室蘭市公設地方卸売市場 平面図

<p>訂正事項</p>

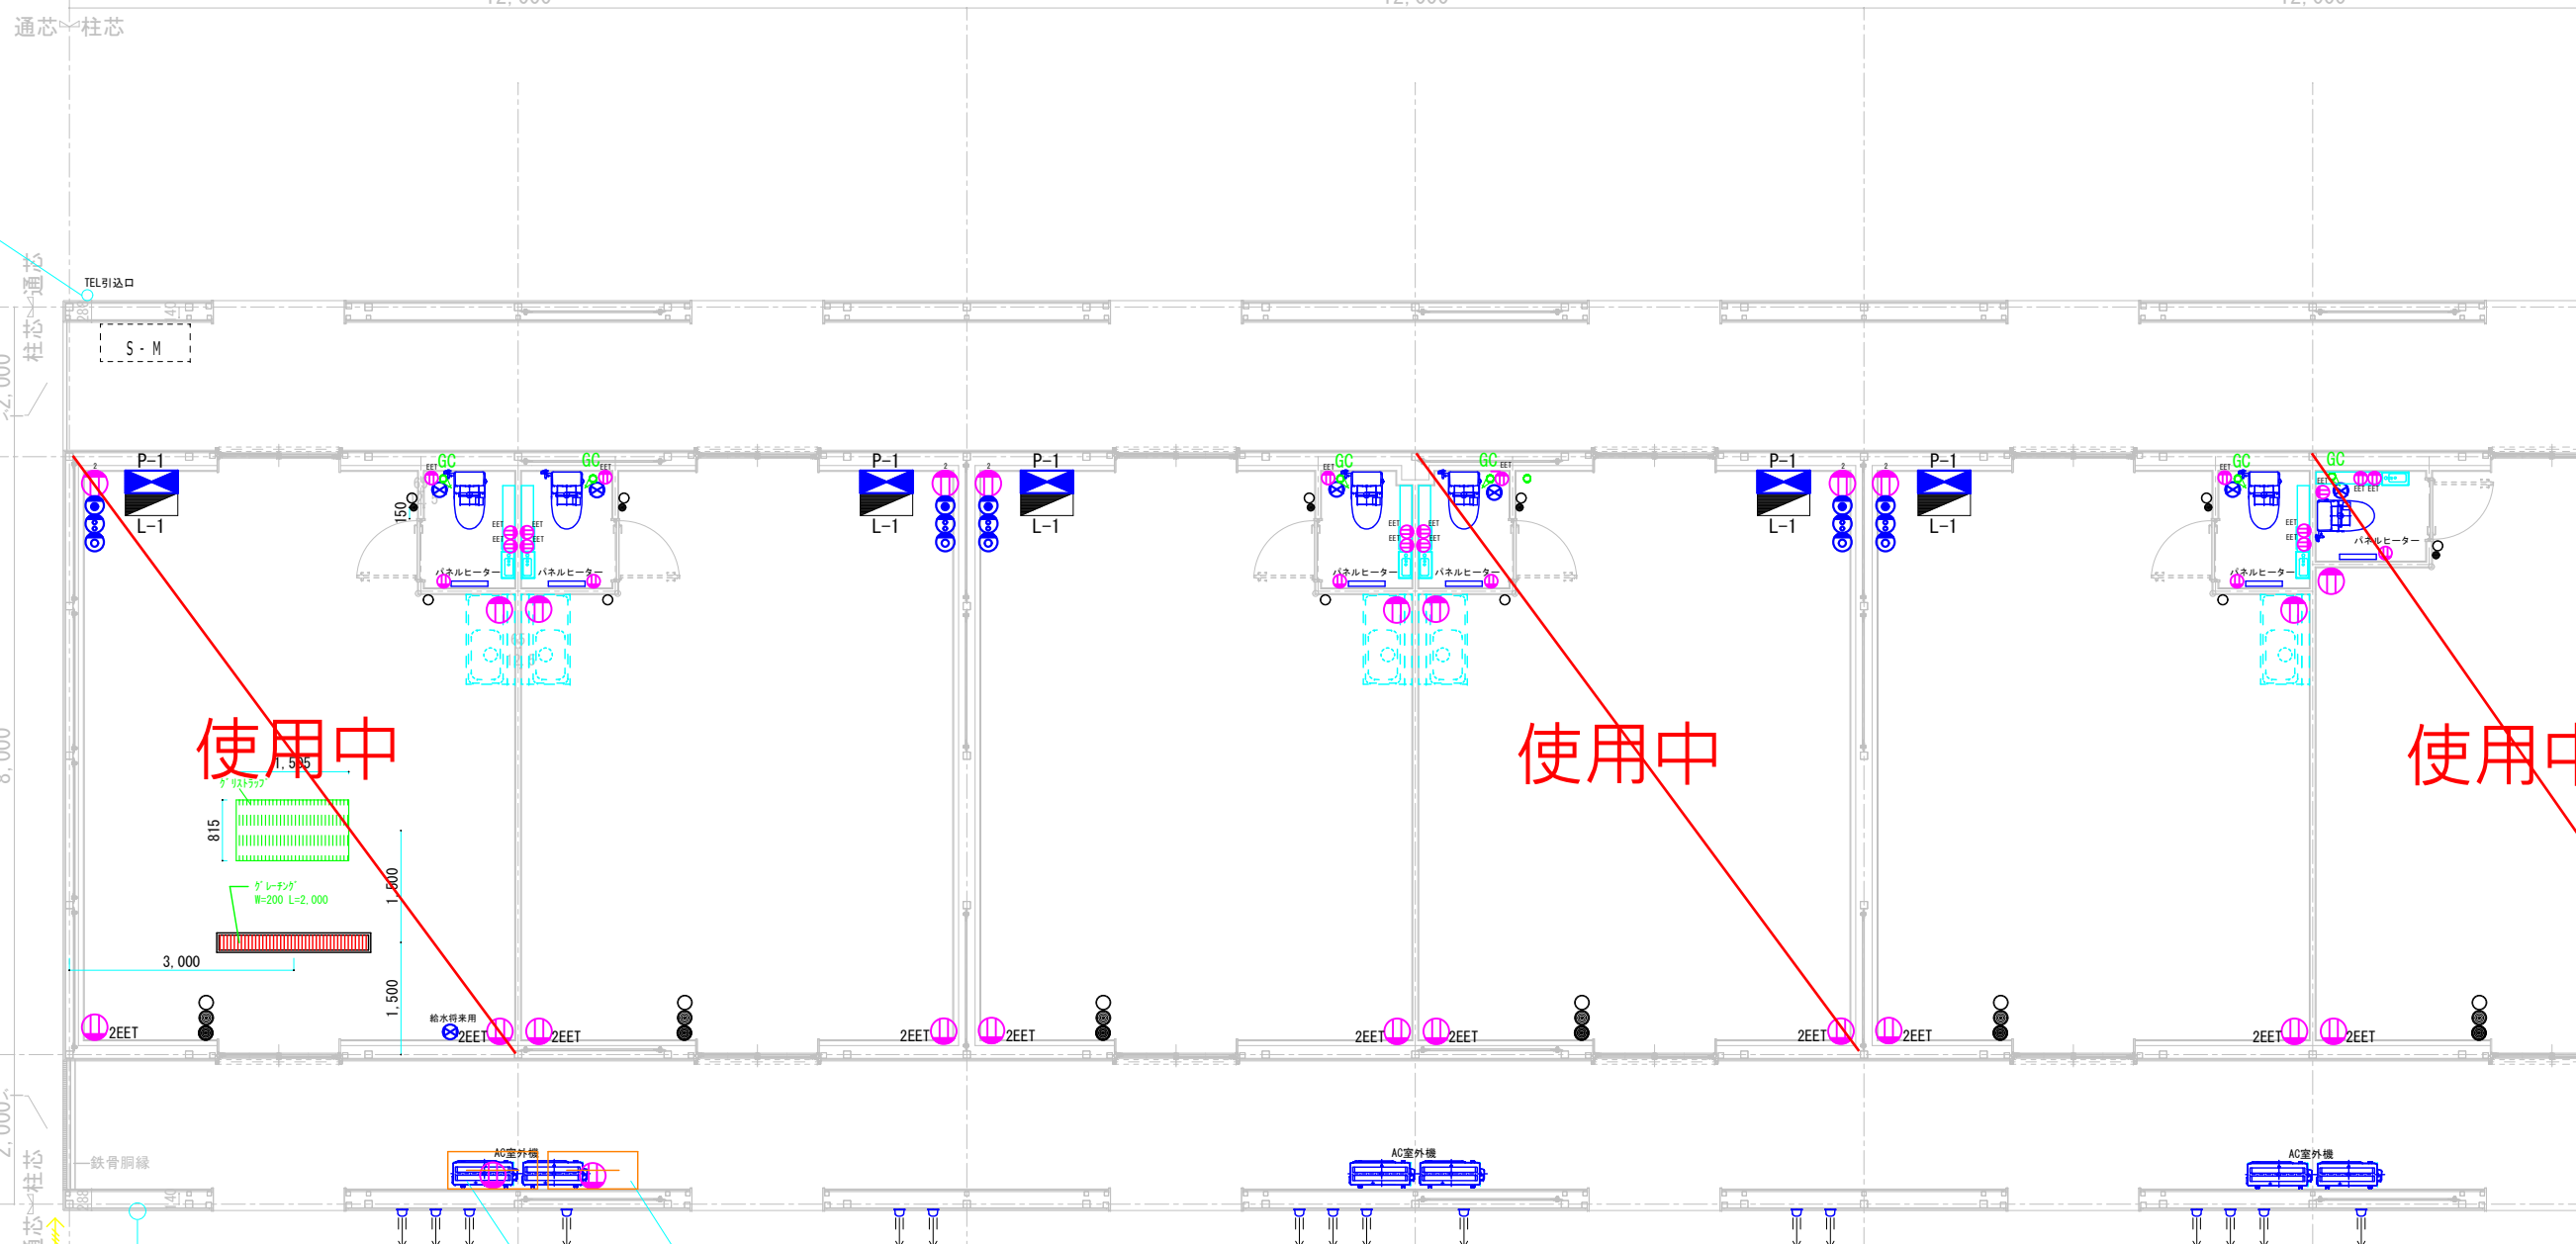
<table><tr><td>点検口追加</td><td>2.21</td><td>・L-3消去</td><td>2.21</td><td>・アンテナ、TEL引込追加</td><td>2.21</td></tr><tr><td>内装寸法変更</td><td>2.21</td><td>・パネル追加消去</td><td>2.21</td><td>・照明器具番号追加</td><td>2.21</td></tr><tr><td>・PS箇所変更</td><td>2.21</td><td>・グレーチング追加</td><td>2.21</td><td>・店舗照明スイッチ追加</td><td>2.21</td></tr><tr><td>・ルーバー位置変更</td><td>2.21</td><td>・グリストラップ追加</td><td>2.21</td><td></td><td></td></tr><tr><td>・編織寸法変更</td><td>2.21</td><td>・天蓋追加</td><td>2.21</td><td></td><td></td></tr></table>

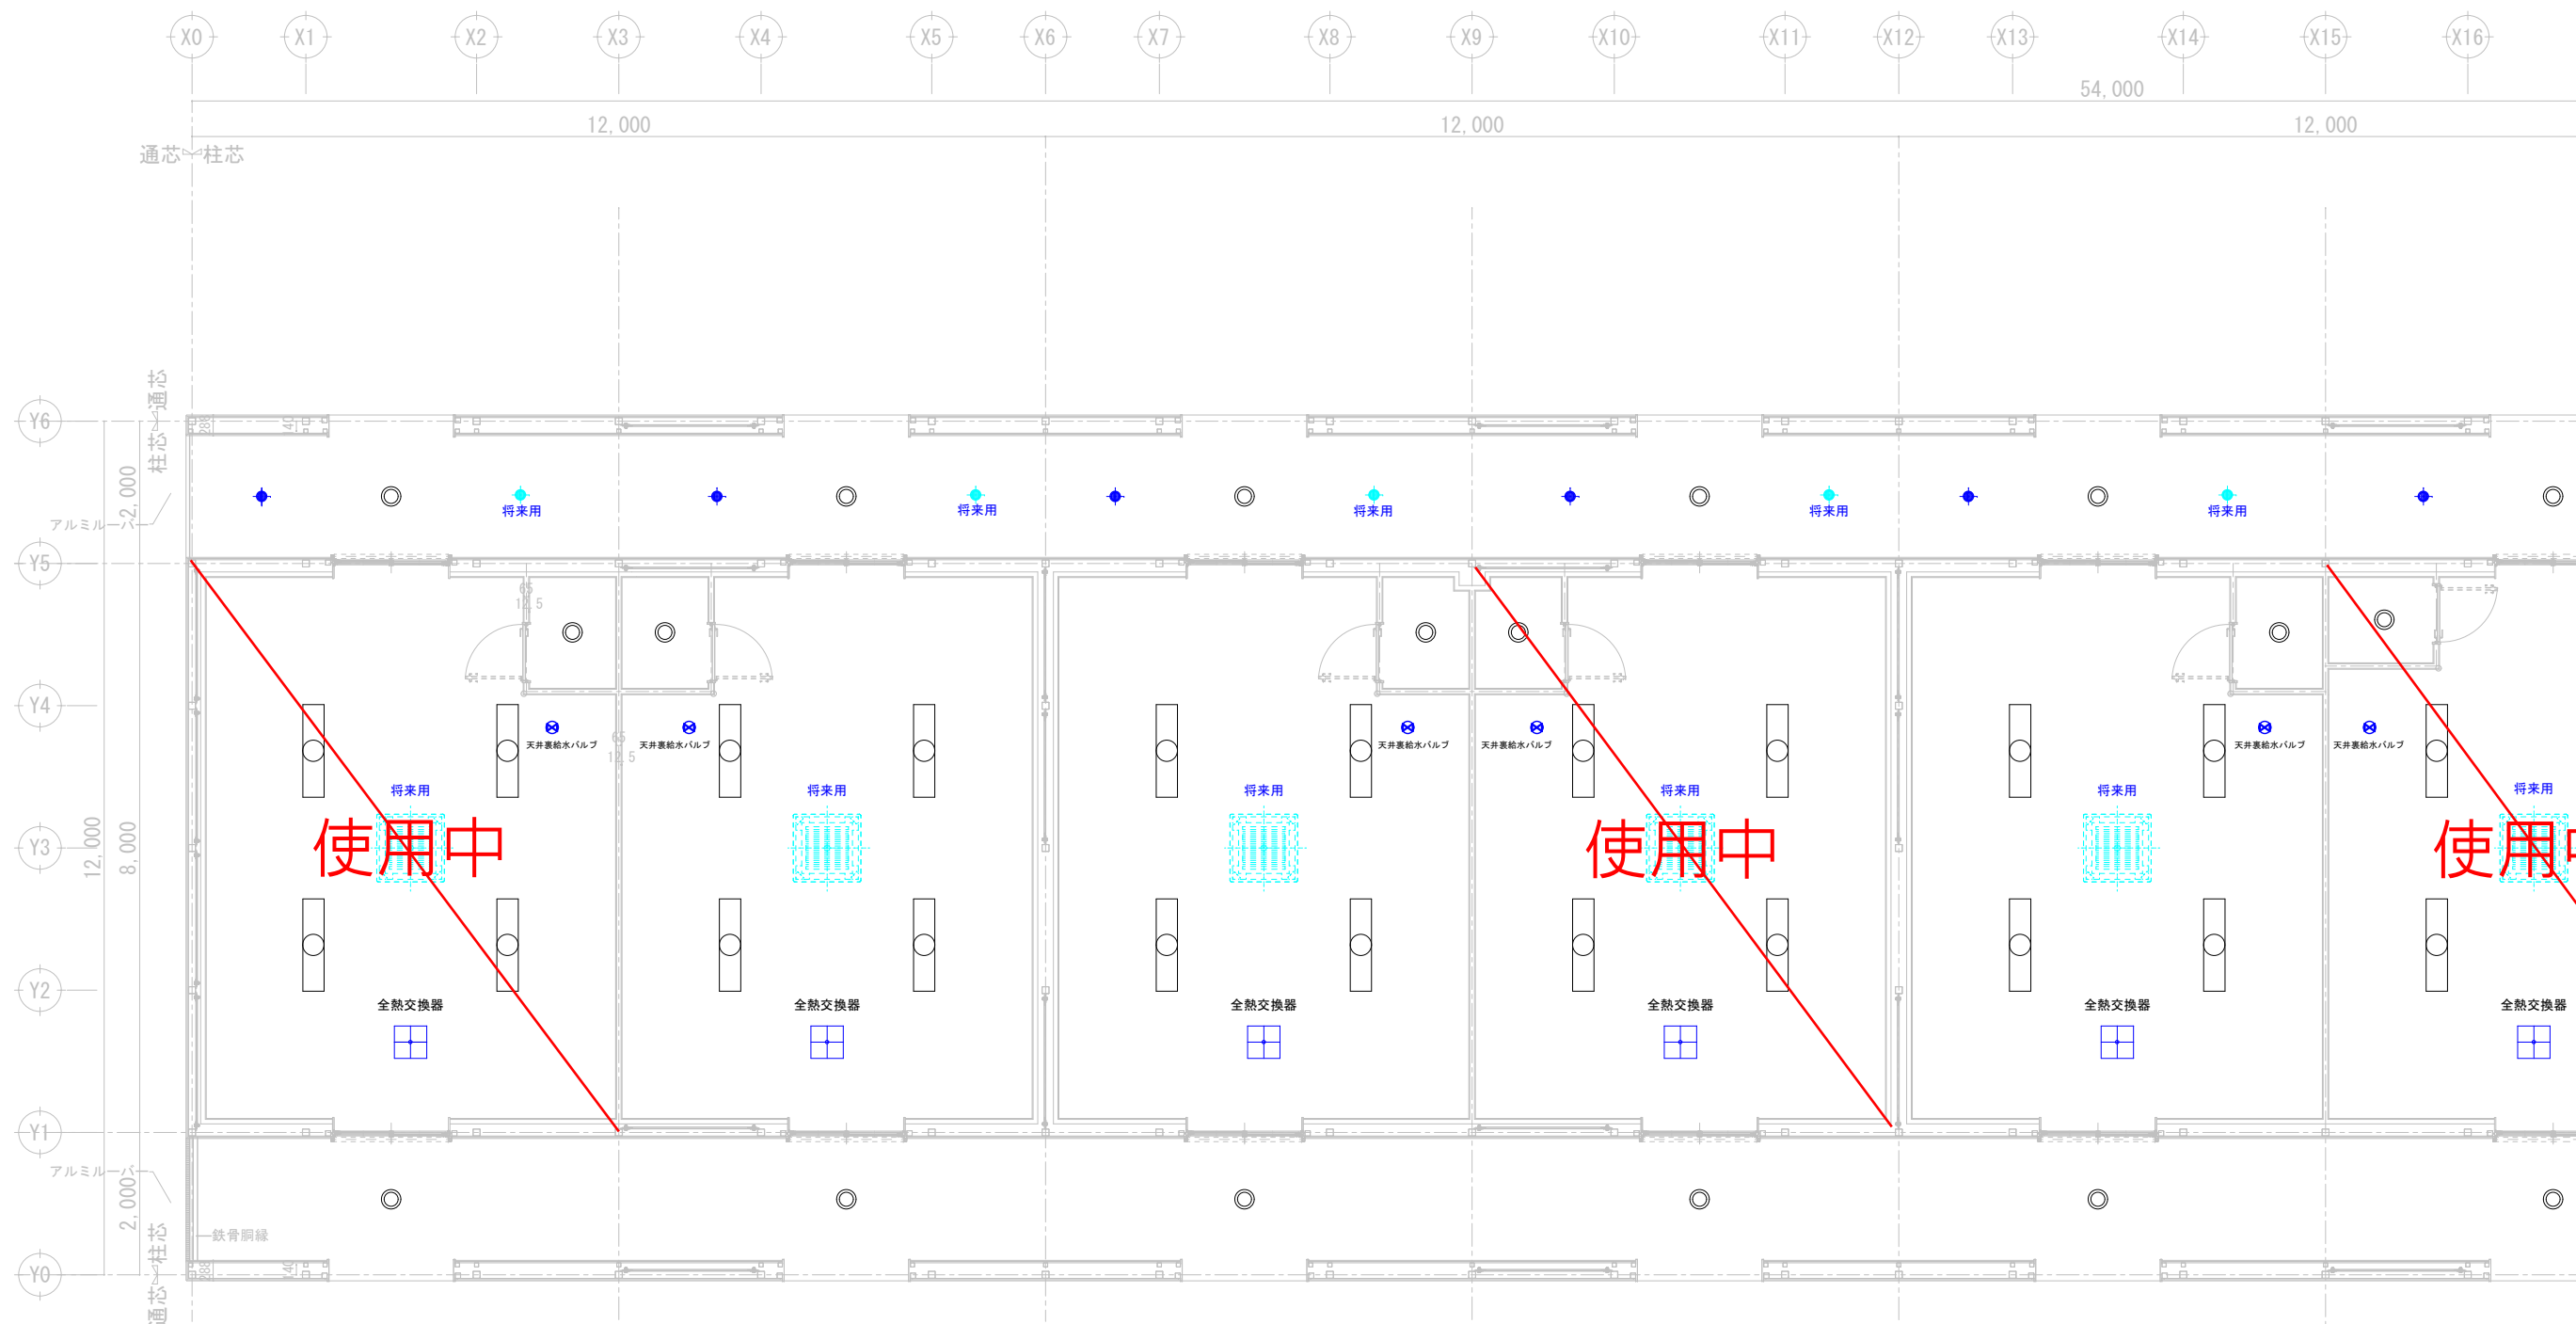
訂正事項	大和リース株式会社	工事名称	室蘭市公設地方卸売市場 水産市場 建設工事(付属棟)	受領印
・点検口追加 2.21 ・内壁寸法変更 2.21 ・PS箇所変更 2.21 ・ルーバー位置変更 2.21 ・編織寸法変更 2.21	札幌支店 工事課	図面名称	天井総合プロット図 (1)	縮尺 A1-1/50 図面番号
・L-3消去 2.21 ・アンテナ、TEL引込追加 2.21 ・照明器具番号追加 2.21 ・店舗照明スイッチ追加 2.21 ・グリストラップ追加 2.21 ・天蓋追加 2.21	照査 担当	作成年月日	2021・12・18
